Yeni MCK1370 kiti: Ped'ler ve gergiler

Yeni Marelli triger zinciri kiti MCK1370, önceki iki MCK1150 ve MCK1190 kitinde bulunan bileşenleri bir araya getiriyor ve bazı VW modellerinde, özellikle 2006 - 2013 yılları arasında üretilen 1.8 ve 2.0 TFSI motorlarda (önceki MCK1150) ile 2013 - 2016 yılları arasında üretilen motorlarda (önceki MCK1190) uygun motor tevzi sisteminin değiştirilmesini sağlıyor.

Grup mili gergisi

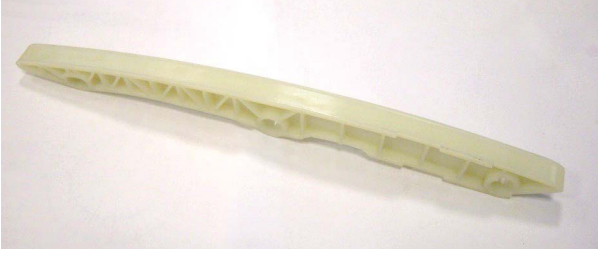
Gergi OE kodu: 06H109467AF.

Bu gerginin yüzeyinde küçük bir basamak vardır.

ENGINE	GERGİ KODU	İKAME
CAEB, CDNBCAED ve CHJA	06H109467AF	06H109467BA
